**ASUNTO: ALEGACIONES PROPUESTA DE PROYECTO DE PLAN
HIDROLÓGICO 2022-2027.
CICLO 2022-2027**

A LA CONFEDERACIÓN HIDROGRÁFICA DEL SEGURA

Figura 3-13. Plano de calados para la Rambla de El Albuñón y la Rambla de Miranda. SNCZI

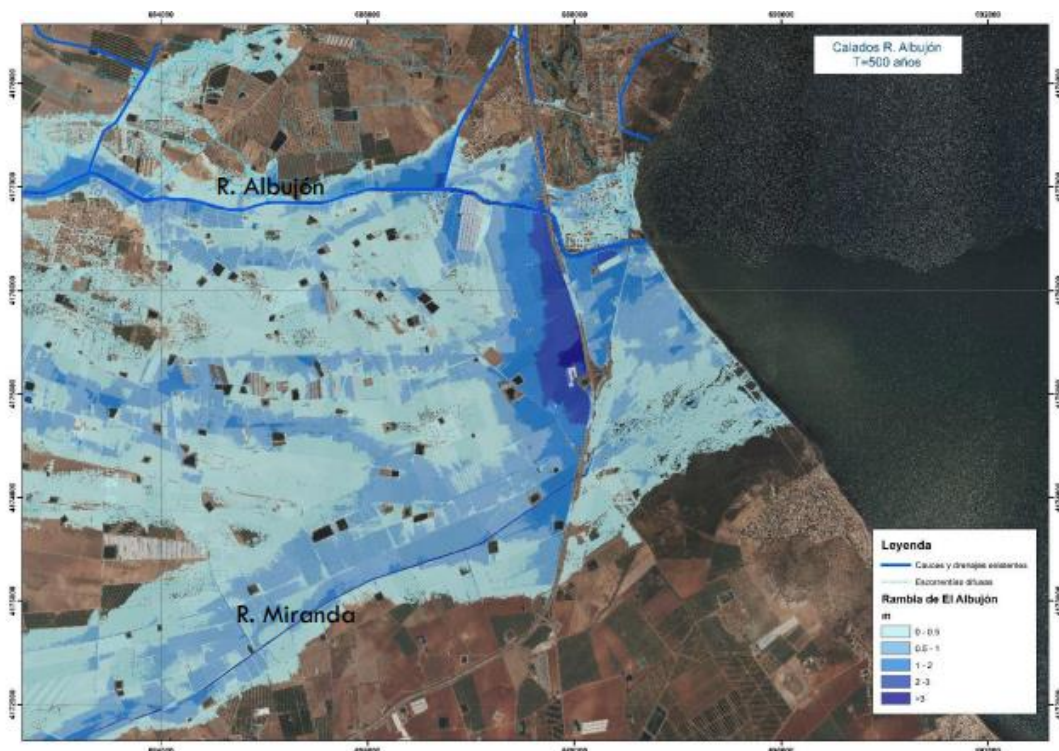
Como puede verse en la imagen anterior, se observa claramente el efecto de retención que genera el talud de la autopista AP7 sobre el flujo desbordado de la Rambla de El Albuñón y la Rambla de Miranda (más al sur). Este efecto de almacenamiento en la zona donde desagua el D7 alcanza calados superiores a los 2 m para el periodo de retorno de 500 años.
